Modification semelle fer RC036A, RC356A, RC376A

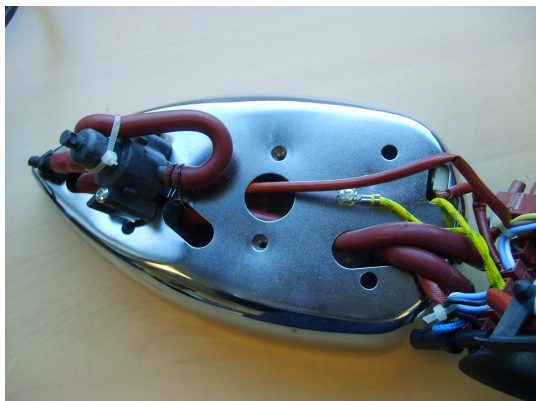
ANCIENNE SEMELLE 500586573

NOUVELLE SEMELLE 500595135

ANCIENNE CALOTTE 500583554

NOUVELLE CALOTTE 500583554

FER ANCIENNE VERSION

FER NOUVELLE VERSION

Pour monter les semelles 500595135 sur un fer équipé de l'ancienne semelle 500586573, il faut :

- 1) Remplacer la semelle 500595135 repère 34Z

- 2) Si le fer est équipé de la calotte petite ouverture.

A) Remplacer la calotte par une calotte à grande ouverture arrière 500583554

B) Remplacer le fil de masse de la calotte 500586671

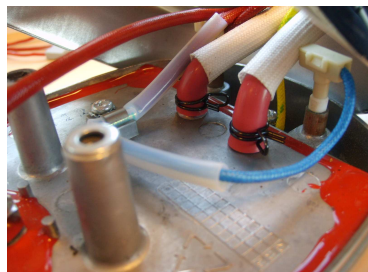
- 3) Remplacer la petite durite avant par une durite coudée 500595138 repère 41

- 4) Remplacer le tube silicone de 170mm branché sur le milieu du fer par une petite durite de 70mm 500583549 repère 42 sur la nouvelle entrée arrière de la semelle

5) Mettre les gaines 500595142 repère 38 sur les 2 durites à l'arrière de la semelle

6) Remplacer le serre cordon repère 18 réf 500586492 à l'arrière du fer.
